Abteilung	Sachbearbeiter	Aktenzeichen
Abteilung 3 - Bauangelegenheiten	Herr Fuchs	3 Fc-Pe

Beratung	Datum	Behandlung	Zuständigkeit
Bau-, Mobilitäts- und Umweltausschuss	21.09.2021	öffentlich	Entscheidung

Betreff**7. Änderung des Bebauungsplans "Am Zibetholz" im vereinfachten Verfahren nach § 13 BauGB: Billigung und Beschluss zur erneuten Auslegung****Anlagen:**

Lageplan mit Sichtdreieck und Darstellung der Überlappung von Sichtfläche und Garagenstandort

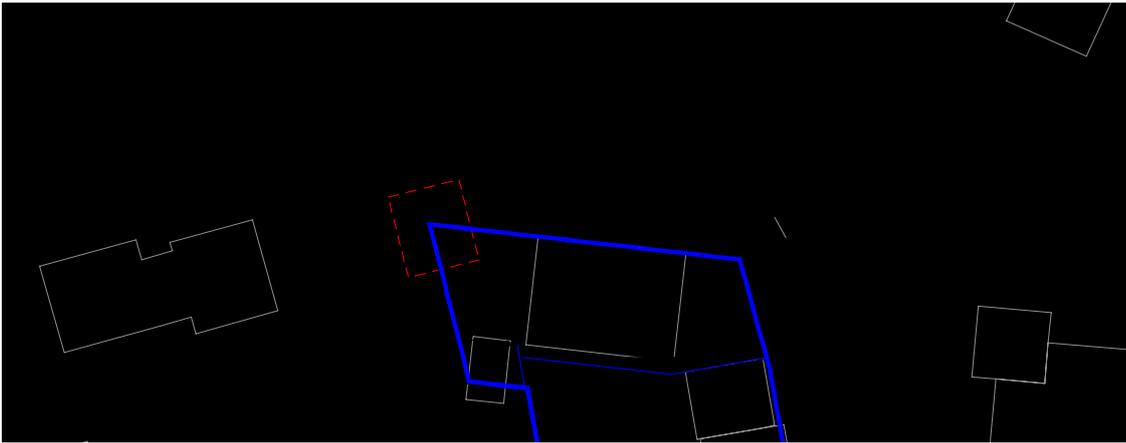
Das Sichtfeld auf den Straßenverkehr an der Zufahrt der Fl. Nr. 749 in die Staatstraße 2370 ist gemäß RASt mit der Seitenlänge $l = 70$ m in Achse der übergeordneten Straße und einem 3 m-Abstand vom Fahrbahnrand in der untergeordneten Zufahrt freizuhalten.

Das Sichtdreieck ist in dem Bauleitplan planerisch und textlich festzuhalten und in den Geltungsbereich des Bauleitplanes zu übernehmen (Art. 29 Abs. 2 BayStrWG i. V. m. § 1 Abs. 6 Nr. 9 BauGB, Sicherheit und Leichtigkeit des Verkehrs, unter Berücksichtigung der Richtlinien für die Anlage von Stadtstraßen - RASt).

Bedingt durch die Lage der Straße können vermutlich schon jetzt die Sichtflächen nur eingeschränkt eingehalten werden. Bei entsprechendem Rückschnitt von Bewuchs ist eine Verbesserung der Sichtverhältnisse möglich. Mit Ausweisung der Garagenfläche „GA“ wird die Sichtfläche auf Dauer eingeschränkt. Aus Gründen der Sicherheit und Leichtigkeit des Verkehrs ist dies unbedingt zu vermeiden.

Der Garagenstandort soll aus der Sichtfläche soweit herausgerückt werden, so dass die Überlappung nicht mehr stattfindet.

Das Sichtdreieck ist in dem Bauleitplan planerisch und textlich festzuhalten und in den Geltungsbereich des Bauleitplans zu übernehmen (Art. 29 Abs. 2 BayStrWG i. V. m. § 1 Abs. 6 Nr. 9 BauGB, Sicherheit und Leichtigkeit des Verkehrs, unter Berücksichtigung der RAST).

Der Garagenstandort soll aus der Sichtfläche soweit herausgerückt werden, so dass die Überlappung nicht mehr stattfindet.

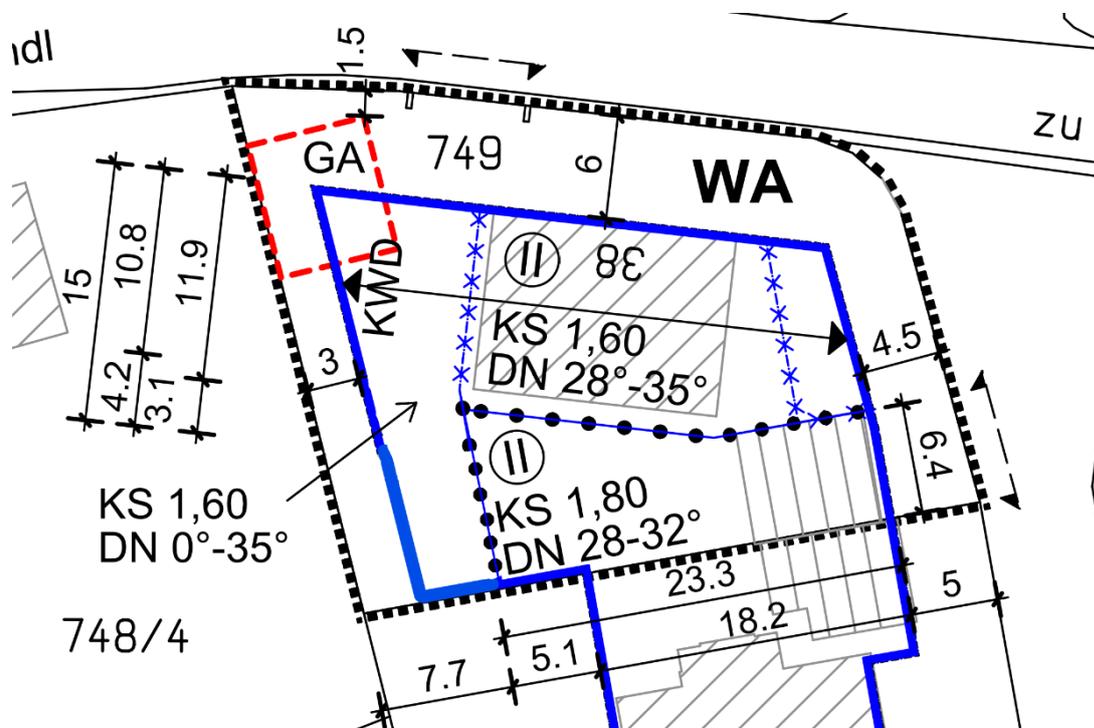
Die Änderung wurde leider derart ausgeführt, dass sie den Bau eines Hauses mehr einschränkt als ermöglicht. Zum einen geht es, wie auf der Internetseite aufgeführt, um Punkt 3:

„Die zulässige Dachneigung für Hauptgebäude im Bestandsgebäudebereich und Erweiterungsbereich West und Ost soll 28° - 35° betragen.“

welcher wie folgt anzupassen wäre, damit auch ein zweigeschossiges Gebäude mit Flachdach möglich ist, wie in einem ersten Entwurf der Änderung schon hinterlegt war:

„Die zulässige Dachneigung für Hauptgebäude im Bestandsgebäudebereich und Erweiterungsbereich Ost soll 28° - 35° betragen, die zulässige Dachneigung für den Erweiterungsbereich West soll 0° - 35° betragen.“

Des Weiteren schränkt die Änderung den möglichen Bauraum bei der Erweiterung Süd-West zu sehr ein. Hier wäre eine größere Ausdehnung in Richtung Süden angestrebt, damit ich und meine Familie auch genügend Wohnraum zur Verfügung haben, da die Garage das Haus in Richtung Süden schieben wird. Stattdessen soll die Erweiterung nach West und Süd-Westen zusammengefasst in eine Erweiterung West so aussehen:

Ebenso soll der Punkt 5, „Die zulässige Dachneigung für die eingeschossige Erweiterung Süd-West soll 0° - 35° betragen“, entfallen.

Stattdessen wird auf der Westseite angestrebt, ein zweigeschossiges Gebäude mit Flachdach oder eine Erweiterung des bestehenden Daches mit Dachneigung 28° - 35° und Kniestock von 1,60 m fortzuführen. Die Variante mit Flachdach wird präferiert, da dort eine größere Anzahl an Photovoltaik- und Solaranlagen Platz findet.

Da die Änderung des Bebauungsplans „Am Zibetholz“ der Stadt Penzberg lediglich für das Grundstück Flurnummer 749 der Gemarkung Penzberg, Reindl 38 zur baulichen Erweiterung des Grundstücks durchgeführt wird und sich die Bauabsichten des Antragstellers und Auslösers der Bebauungsplanänderung nicht mit den Planungszielen der Änderungsplanung decken, sind zur Beurteilung der Bedenken und Anregungen weitere Plangrundlagen (Lageplan, Ansichten und Schnitte der künftig geplanten Erweiterungsbauten) erforderlich. Diese zusätzlichen Plangrundlagen werden benötigt, um zu vermeiden, dass ein umfangreiches Verfahren zur
